【雲林縣四湖鄉三條崙水岸遊憩據點營造計畫】

整體計畫工作計畫書

申請執行機關：雲林縣政府

中華民國 108 年 04 月

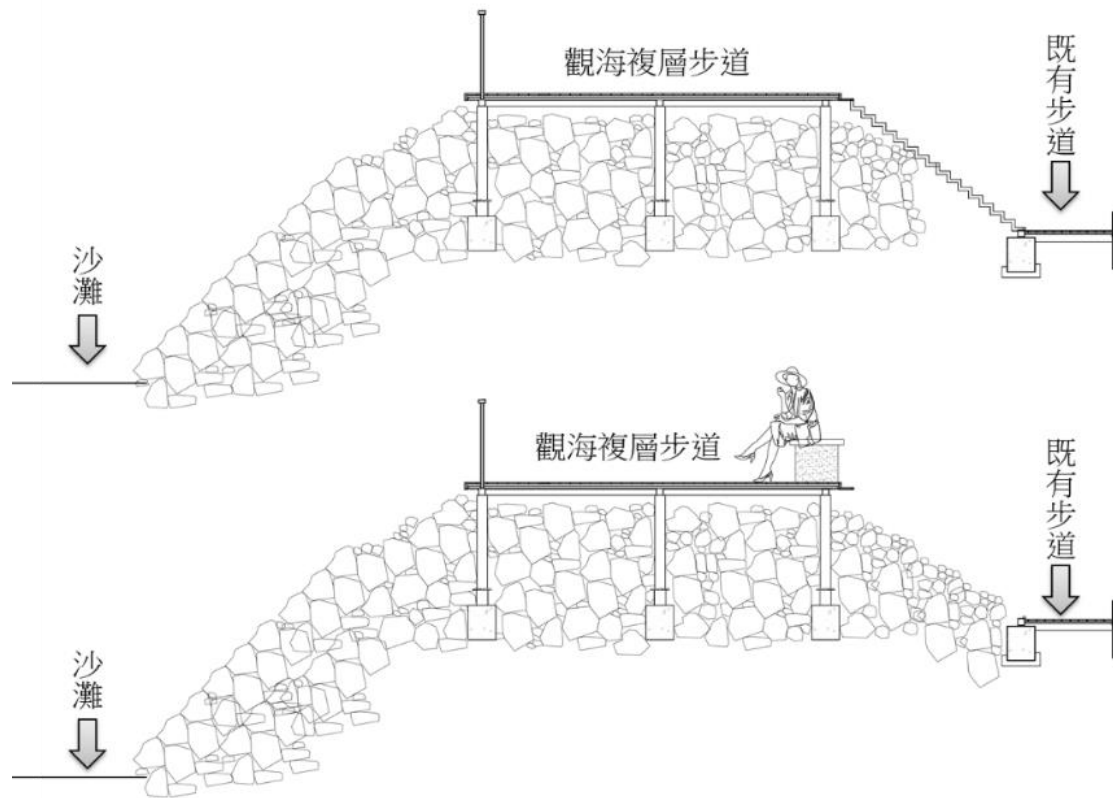
- (1) 計畫書第4頁，與本案相關計畫範圍內有兩項設施為何？計畫內容是否僅於堤岸350m內設施環境改善？
- (2) 四湖濱臨海邊，冬季寒風，平日海風吹拂，挾帶鹽氣，對本案植栽復育是否有影響？
- (3) 完工後，維護管理單位為何？

NO	林委員連山	改善執行情形
七	四湖鄉三條崙水岸遊憩據點計畫，請說明計畫逕流分攤、出流管制之關連性，俾提高計畫的被接受度。	因基地已位於海岸，逕流水可自然排至海灘地，影響較小。已補充說明於 p.16，並於計畫可行性中說明
NO	劉委員駿明	改善執行情形
四	三條崙水岸遊憩據點管造，已完成整體規劃，四湖鄉有完尚維護管理機制，將來執行後成功可預期，又考量燕行鳥 4-8 月繁殖，務必縮短可施工期，請擬定施工計畫，各分項同步推動依限完成。	感謝指導，已補充說明於 p.12 及 p.20，並於計畫可行性中說明；施工規劃將預期以預鑄、施工快速簡便之工法為原則，縮短現場工期及破壞，使施工現場對生態環境影響降至最低
NO	交通部觀光局	改善執行情形
二	有關「四湖鄉三條崙水岸遊憩據點營造計畫」，三條崙海水浴場本局雲嘉南國家風景區管理處近年已陸續投入經費整理活化，本計畫內容為園區內既有海堤整建及景觀改善，有助於園區發展，惟海堤相關部份，前次審查會議業已說明非觀光設施範疇，建議修正、釐清。	已修正對應部會為水利署

由於本計畫範圍位置特殊，已位於濱海堤岸上方(如上圖)，因此逕流水將透過地面洩水坡度自然排至海灘地，將不造成周邊環境排水之負擔。因此「逕流分攤、出流管制」之影響性較低。

NO	王 文 漢 委 員	改 善 執 行 情 形
1	計畫書第 4 頁，與本案相關計畫範圍內有兩項設施為何？計畫內容是否僅於堤岸 350m 內設施環境改善？	其中一項為通往沙灘之無障礙通道，唯位置偏遠距離園區核心較遠；另一側所並未涉及本工程範圍。本計畫將於 350m 堤岸範圍內進行改善，不涉及其他區域。
2	四湖濱臨海邊，冬季寒風，平日海風吹拂，挾帶鹽氣，對本案植栽復育是否有影響？	未來將採用耐候植栽，將影響降至最低。
3	完工後，維護管理單位為何？	目前規劃維護管理單位為四湖鄉公所。
NO	國立中興大學環境工程系 林坤儀副教授	改 善 執 行 情 形
1	規劃報告書應釐清對口行政單位。	目前釐清對應部會為水利署。
2	計畫書應依所屬類別之評核重點加以增強。	已針對評核重點加強。
NO	翁 珮 怡 委 員	改 善 執 行 情 形
1	本計畫單位在撰寫報告書及整體規劃構想都很用心，唯需注意對口單位，以及報告書的格式需要配合單位要求。	謝謝委員指教，將多將注意對口單位及報告書格式。
NO	經 濟 部 水 利 署	改 善 執 行 情 形
1	全國水環境改善計畫執行單位應為雲林縣政府，請修正計畫書申請執行機關。本案倘有需四湖鄉公所執行之需，請於計畫核定後，再行委託鄉公所辦理。	謝謝指教，已修正，後續鄉公所將持續進行辦理。
2	P7，請補充生態檢核是否已完成。	謝謝指教，已補充說明。
3	後續維護管理單位請明確敘明，並請確認是否可編列例行性維護管理經費。	已修正敘述，目前鄉公所每年均有編列此經費。
4	所附生態檢核表說明內容過於簡略，請再補充說明。	謝謝指教，已補充說明。
NO	交 通 部 觀 光 局	改 善 執 行 情 形
1	三條崙海水浴場交通部觀光局雲嘉南國家風景區管理處近年已陸續投入經費進行整理，本計畫內容為園區內既有海堤之整建、景觀改善，應有助於園區後續整體活化使用事宜。	本計畫將遵照指導原則，加強海堤之親海性協助園區達到整體活化之目的。
2	本計畫屬既有海堤之整建，其設施管理機關為水利署第五河川局，爰建議對應部會修正為水利署。	謝謝指教，已修正對應部會。
